## SERVICE INFO – INA 0046

# Optikai különbségek a VAG feszítőgörgőinél

Gyártók:	Audi, Seat, Škoda, VW
Modellek:	
Audi:	A3, A4, A6, TT
Seat:	Altea, Cordoba, Ibiza III, Inca, Leon, Toledo III
Škoda:	Fabia, Octavia
VW:	Bora, Caddy, Eos, Golf IV, Golf V, Jetta III, New Beetle, Polo, Passat, Touran
Motorok:	1.9 TDI, 1.9 SDI 2.0 FSI, 2.0 TFSI
OE sz.:	(1) 028 109 243 K (2) 038 109 243 N (3) 06D 109 243 (4) 06D 109 243 B
Cikksz.:	(1) 531 0524 30 (2) 531 0440 30 (3) 531 0678 30 (4) 531 0777 10

1. ábra: A futópálya javított bevonata - itt példaszerűen ábrázolták az 531 0524 30 cikkszámún

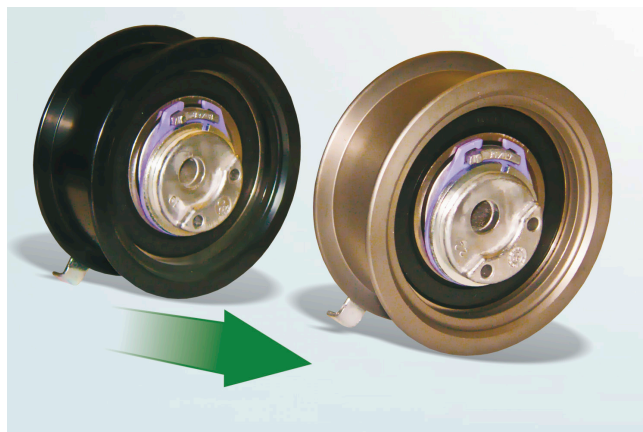
Termékeink állandó továbbfejlesztésének keretében a felsorolt feszítőgörgőknél a futótárcsák bevonatát módosították. Az új felület a régivel ellentétben magasabb ellenállóképességgel rendelkezik.

Az átmeneti időszakban a két kivitel felváltva előfordulhatnak. Mindkét változat teljesíti a műszaki specifikációkat és korlátatlanul lehet használni.
